Oggetto: SCR 2038 Progetto relativo agli interventi di mitigazione idraulica per la costruzione di un nuovo ponte sul torrente Leale in Comune di Trasaghis..

Proponente: Ente di Decentramento Regionale di Udine

Numero pratica VAL: 102/2024

Schema delle azioni progettuali previste sull'asta del torrente Leale

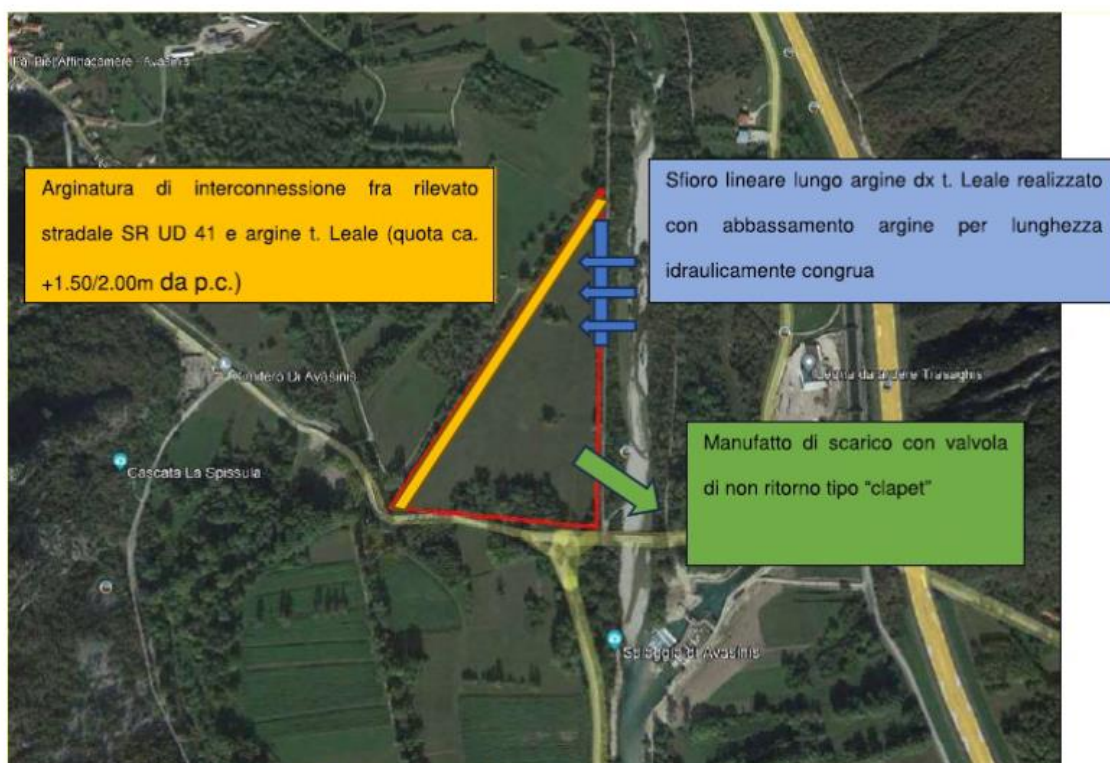
Un'opera di invaso così come progettata, parallela al corso d'acqua ma con carattere marcatamente artificiale e con sfiori in ingresso/scarichi con tubazioni in uscita, si ritiene che non risulti coerente con il succitato Regolamento 2024/1991 sul ripristino della natura. Infatti, per quanto riguarda gli ecosistemi acquatici, esso pone l'accento sulla necessità di adottare tutte le misure necessarie per rimuovere le barriere artificiali alla connettività delle acque superficiali, allo scopo di raggiungere l'obiettivo - entro il 2030 - di almeno 25000 km di fiumi a scorrimento libero.

In considerazione di tale obiettivo, si ritiene che sarebbe opportuno valutare soluzioni alternative a questo tipo di invaso, soluzioni che prevedano il recupero della dinamica naturale laterale del corso d'acqua, in modo da restituire di fatto al torrente un'area di naturale esondazione, come quella individuata di 55 ha ma funzionalmente connessa al corridoio fluviale. Abbassando opportunamente o eliminando del tutto l'arginatura presente in sponda destra, l'area di naturale ed abituale esondazione può diventare un'area di connessione lungo le dimensioni che caratterizzano un ecosistema fluviale:
